Enibioch4in Quadruvium S.r.l.
Impianto di digestione anaerobica
sito in Surbo – Località Masseria Mazzarella

***Risposta puntuale al parere ARPA n.
20240726152248671 a seguito della
Conferenza dei Servizi del 25/07/2024***

REV.	DATA	DESCRIZIONE REVISIONE	REDATTO	VERIFICATO	APPROVATO
00	21/11/2024	Prima emissione	Ing. L. Parascandolo	Ing. A. Conte	Ing. F. Seni

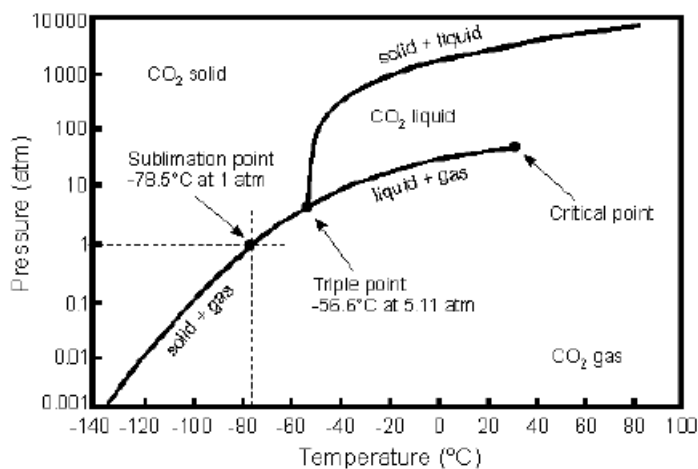
3. *In relazione al flusso di "permeato" in uscita dal sistema di purificazione a membrane, costituito per circa il 98% da anidride carbonica (CO₂), che dovrebbe costituire l'off-gas inviato in atmosfera tramite il punto di emissione E3, si richiede di valutare, come progetto di miglioramento per il futuro, la possibilità di recuperare l'anidride carbonica e se, nel*

frattempo, sia previsto sul punto di emissione E3 un presidio di abbattimento (ad es.: carboni attivi).

Risposta 3

L'emissione di offgas relativa al punto E3 è costituita da circa 98% CO₂, <1% CH₄, <0.5% N₂, <0.5% O₂, <0.5% H₂S.

Considerando che la composizione del flusso in emissione è priva di inquinanti e che quindi tale emissione è considerata come scarsamente rilevante, non si è ritenuto necessario l'inserimento di un sistema di abbattimento né prevedere un eventuale monitoraggio.
